**Modulo per la presentazione delle osservazioni per i piani/programmi/progetti sottoposti a procedimenti di valutazione ambientale di competenza statale**

ID: Codice procedura (ID\_VIP/ID\_MATTM):10844

Impianto per la produzione di energia elettrica da fonte eolica, costituito da 6 aerogeneratori della potenza complessiva di 37,2 MW, un sistema di accumulo da 25 MW e relative opere connesse in località "Rempillo" nel comune di Pitigliano (GR).

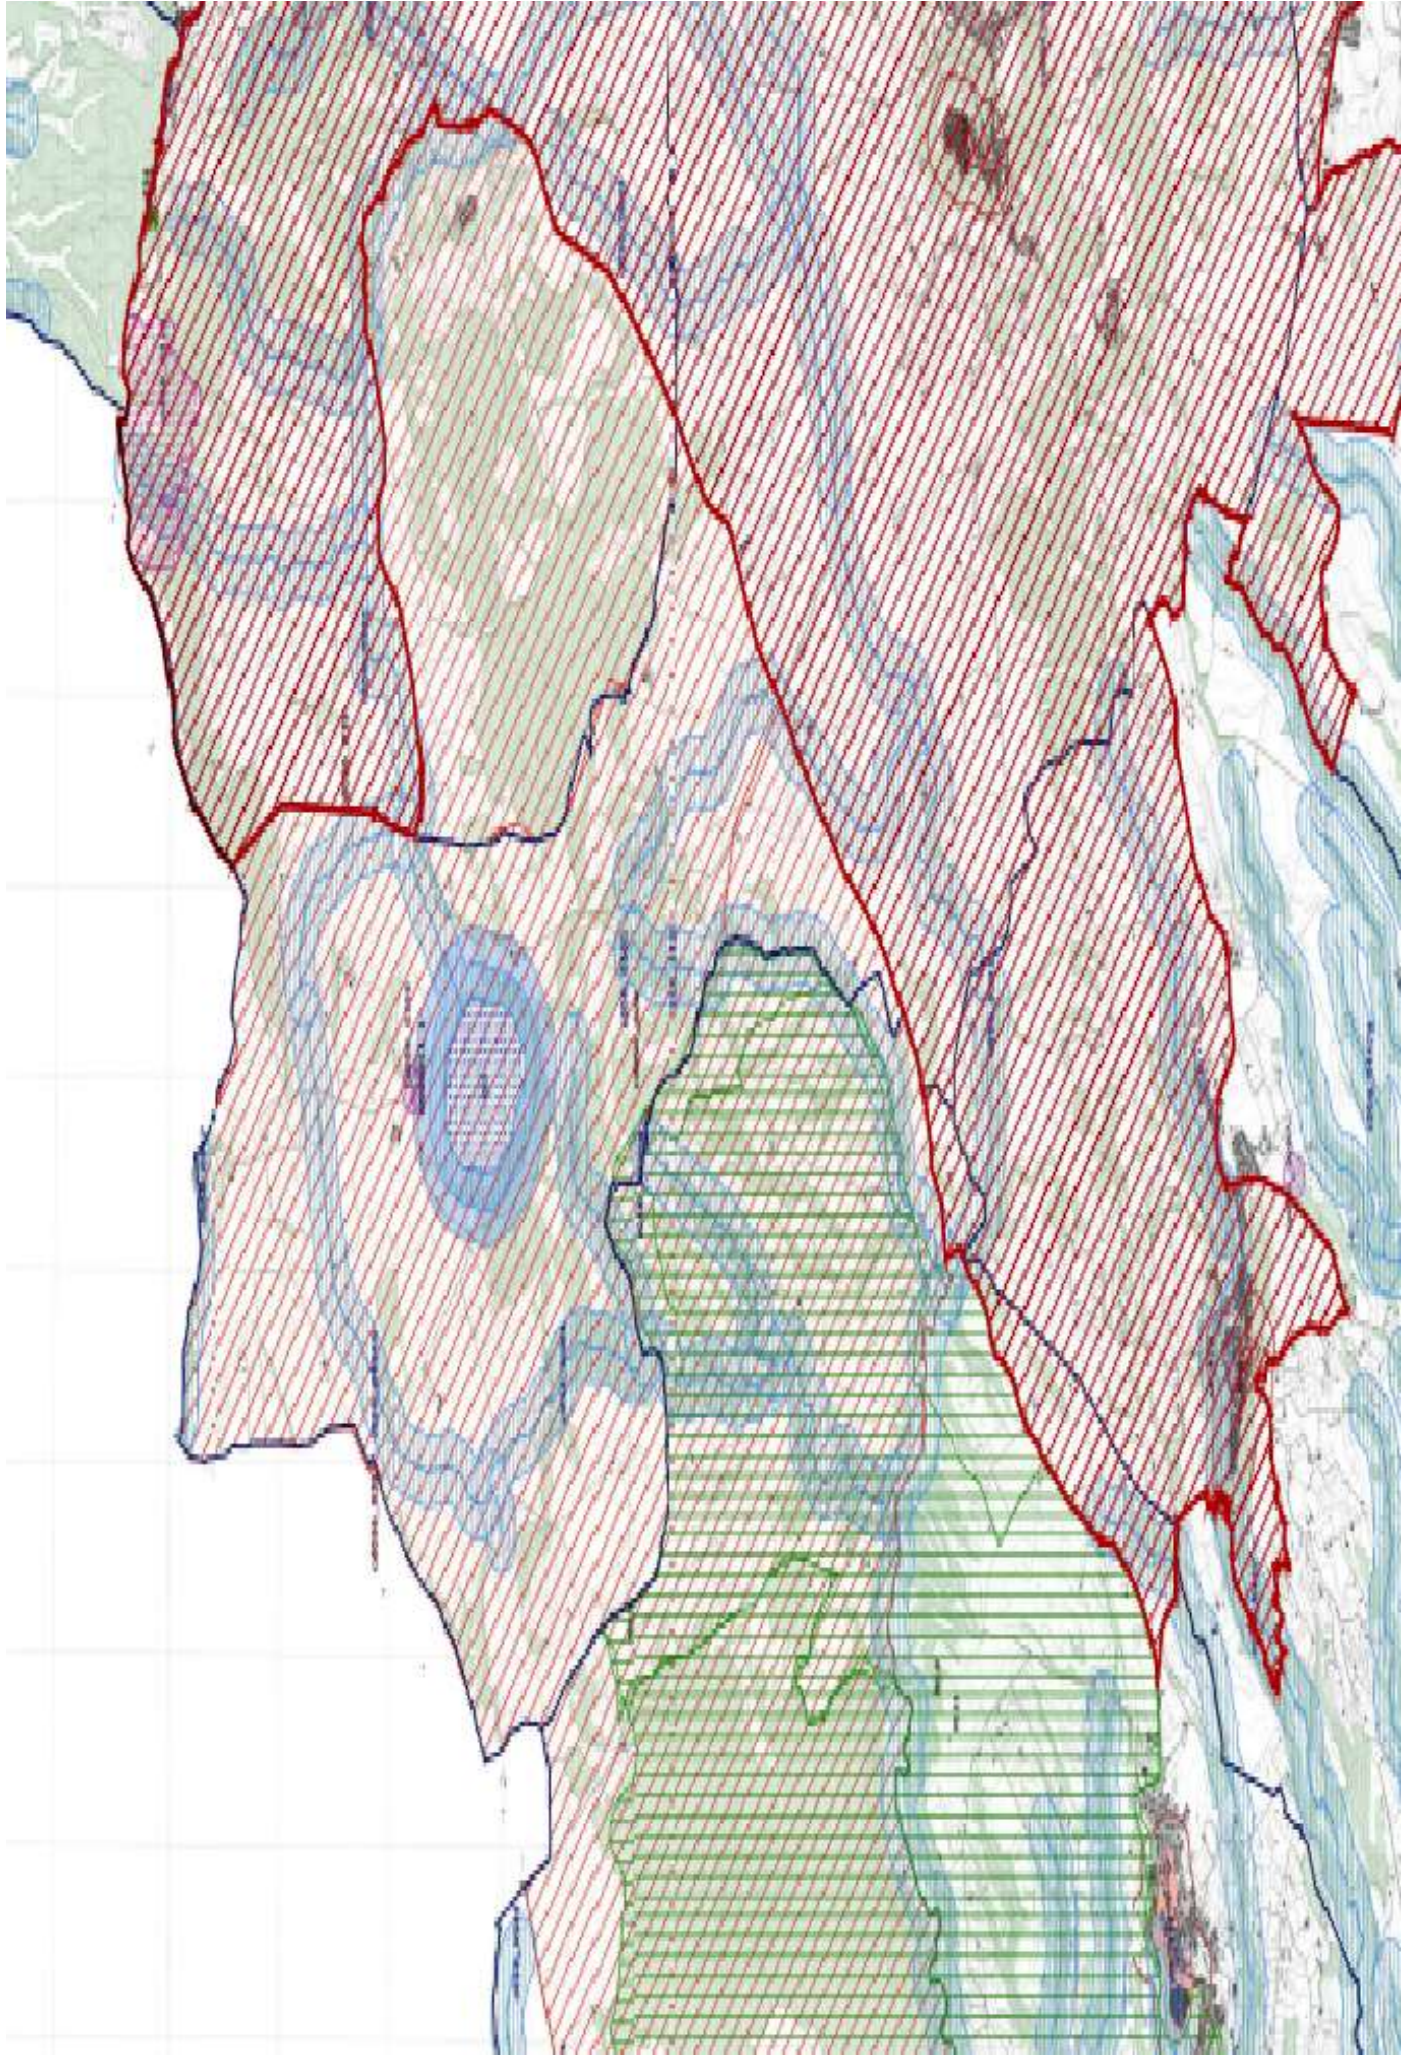
Viene quindi calcolato il tempo di volo considerando la velocità verticale iniziale applicata al centro di gravità. Nota la durata di volo e conoscendo le componenti orizzontali e verticali della velocità è possibile definire la traiettoria dell'elemento distaccatosi. Le conclusioni dello studio analitico del fenomeno, **basato su grossolane approssimazioni anche dichiarate**, ha dimostrato che è opportuno evitare la presenza di ricettori sensibili al probabile distacco di organi rotanti nella circonferenza di raggio 170 m dall'asse dell'aerogeneratore. Il dato dei 180 metri lineari, riportato nel documento della proponente "DC23062D-C14 Relazione Gittata Massima" non è assolutamente condivisibile e non realistico in quanto addirittura inferiore all'altezza della pala. Il fenomeno è molto più complesso da stimare analiticamente, per questo si rimanda all'esperienza dei costruttori più esperti i quali indicano detto fenomeno come molto raro con una variabilità di ritrovamenti dei frammenti a distanze molto varie, in relazione ai numerosi fattori che possono condizionare l'evento, l'orografia, la velocità del vento, la direzione, le azioni aerodinamiche di portanza che potrebbero spingere a centinaia di metri frammenti di elementi rotanti, come purtroppo avvenuto già in passato. Il rischio è elevato sia per gli abitanti che si trovano entro i 500 metri lineari sia per gli agricoltori che si troveranno a coltivare i suoli sottesi dall'impianto. Senza dimenticare che un aerogeneratore verrebbe collocato a poco più di 200 metri dalla strada provinciale Pantano e un altro vicino ad una strada sterrata ma ben mantenuta e quindi usata. Per questo ulteriore motivo legato all'incolumità delle persone, chiediamo che venga espresso parere contrario alla realizzazione dell'impianto eolico "Rempillo".

# Analisi degli Impianti Eolici Esistenti e in Progetto

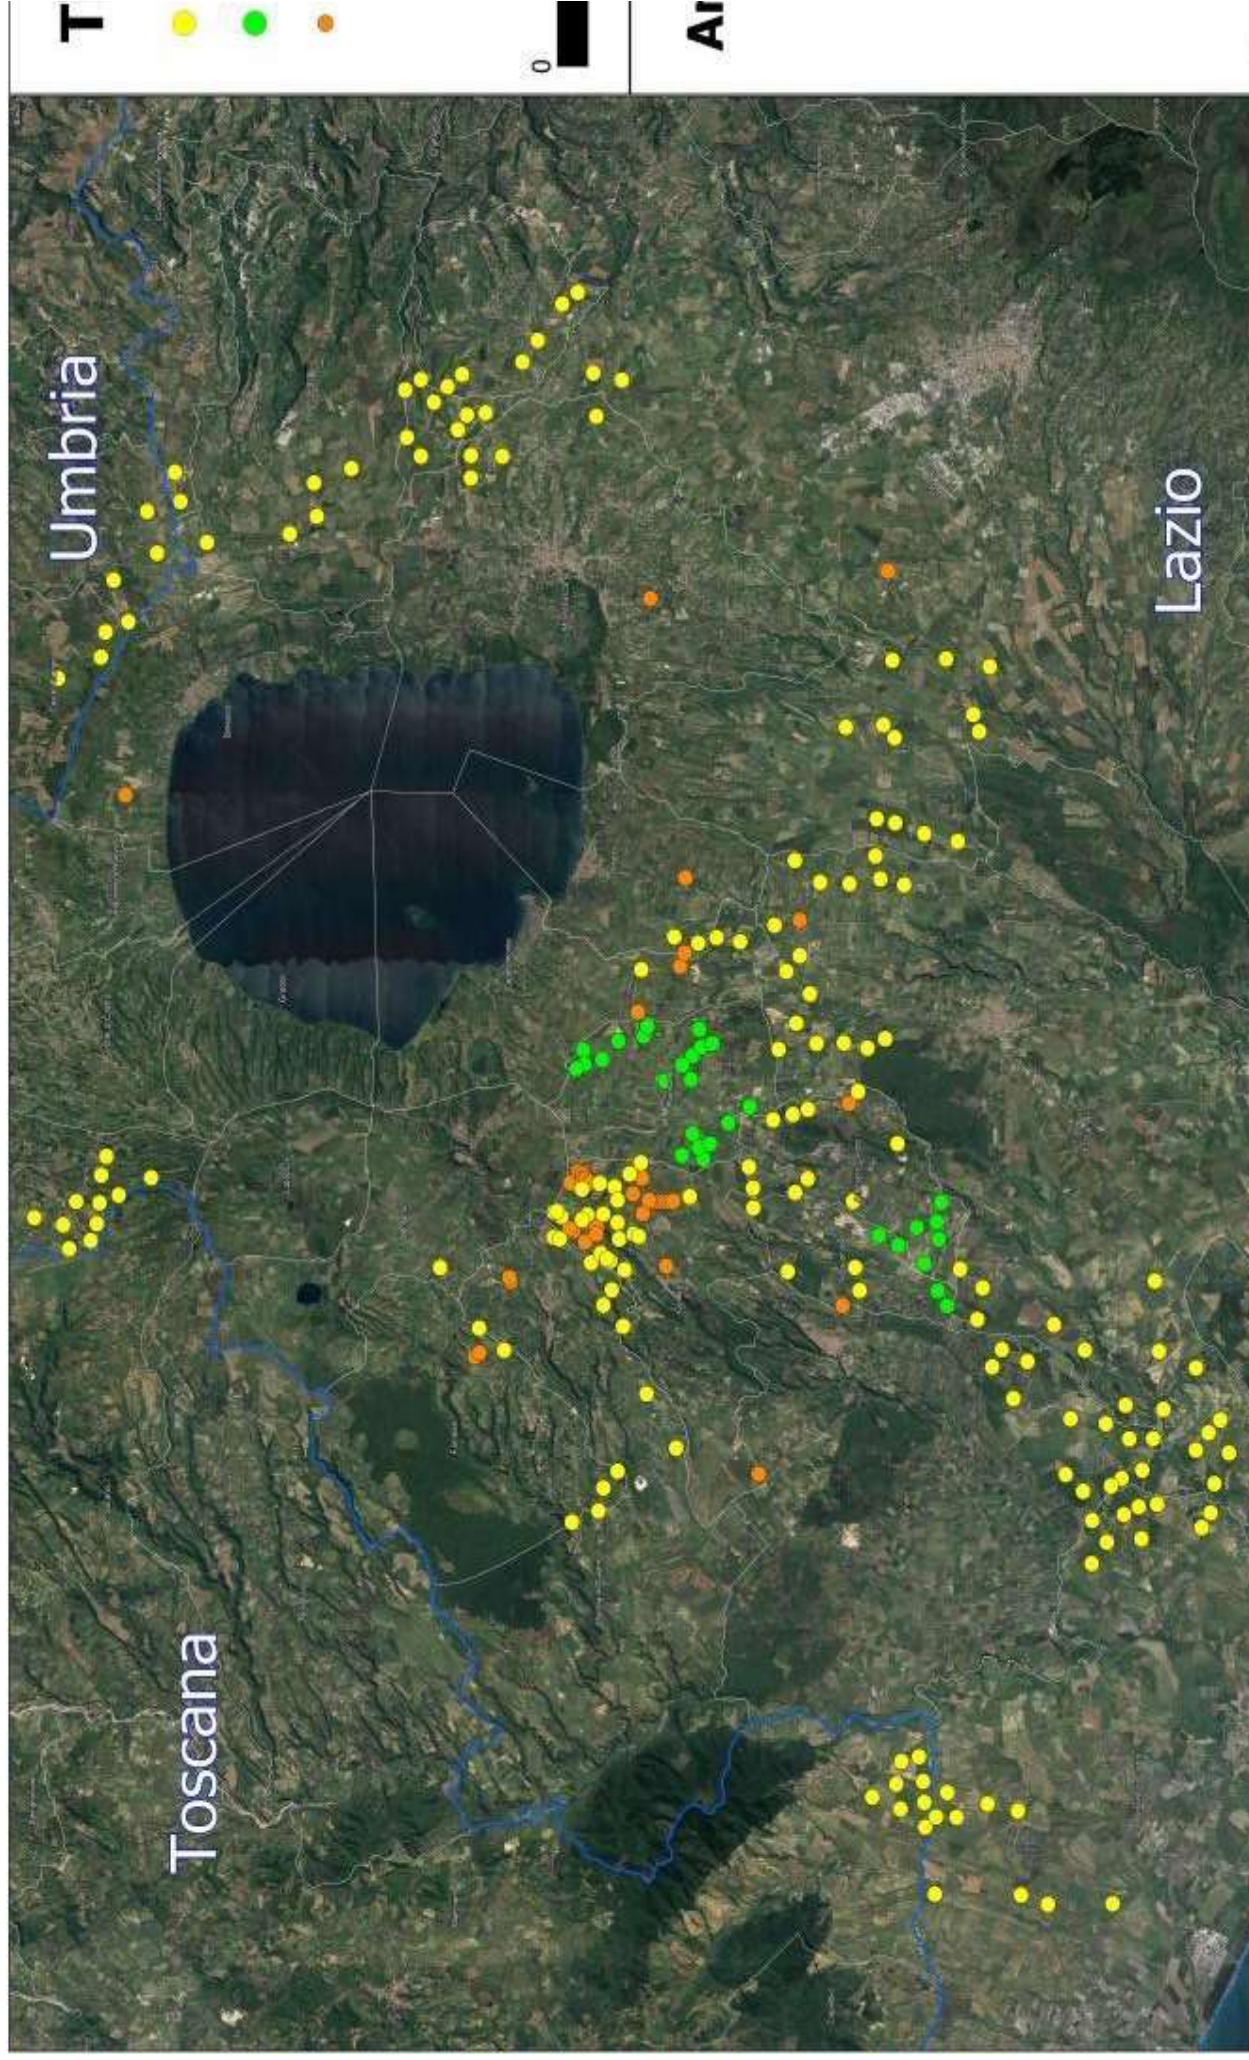
Nella valutazione degli effetti sinergici e cumulativi del documento si giunge all'erronea conclusione che tali effetti semplicemente non si verifichino stante l'assenza di altri impianti eolici attualmente in funzione nelle vicinanze. Nello studio e valutazione di tali effetti è invece indispensabile includere non solo le altre installazioni già esistenti ma anche il cumulo dei progetti presentati, in fase di verifica e autorizzazione a qualsiasi livello. Ebbene sappiamo che nel raggio di 10,5 Km citati dallo studio (o poco più) oltre ad essere presente una selva di installazioni di mini eolico (che per la Regione Lazio, si ricorda, corrisponde ad una taglia degli aerogeneratori fino a 600 KW di potenza, quindi *non proprio mini*) nei territori di Farnese, Ischia di Castro, Valentano, Piansano, Cellere, si trovano a varie fasi di autorizzazione presso il MASE o presso la Regione Lazio una quantità di progetti di installazione di impianti eolici industriali dei quali lo studio sembra ignorare l'esistenza e che qui, sicuramente per difetto, elenchiamo. Tutti localizzati in Regione Lazio, provincia di Viterbo:

- Farnese: impianto eolico industriale „Vallerosa“ 29,4 MW, ditta Fri-El spa - Ischia di Castro: impianto eolico industriale „Monte Marano“ 26,4 MW ditta SKI 30 srl - Ischia di Castro  
impianto eolico industriale 30 MW, ditta Iris Rinnovabili s.r.l. - Valentano-Latera: impianto eolico „Poggio del Mulino“ 46,2 MW ditta *Poggio del Mulino s.r.l.* - Onano: Impianto Eolico denominato “Montarzo” 68 MW ditta *Fri-El spa*

Tutto quanto sopra senza tenere conto della vera e propria *selva eolica* costituita dagli impianti già in funzione localizzati in territorio non lontano dell'alta Tuscia viterbese, segnatamente nei comuni di Piansano, Cellere, Arlena di Castro, Canino, Tessennano, Tuscania. Tutti impianti costituiti da decine e decine di aerogeneratori di grande taglia, che hanno già condizionato e modificato in maniera irreversibile l'ambiente e il territorio e i cui effetti cumulativi sono e si dimostreranno nel tempo sempre più negativi e devastanti.
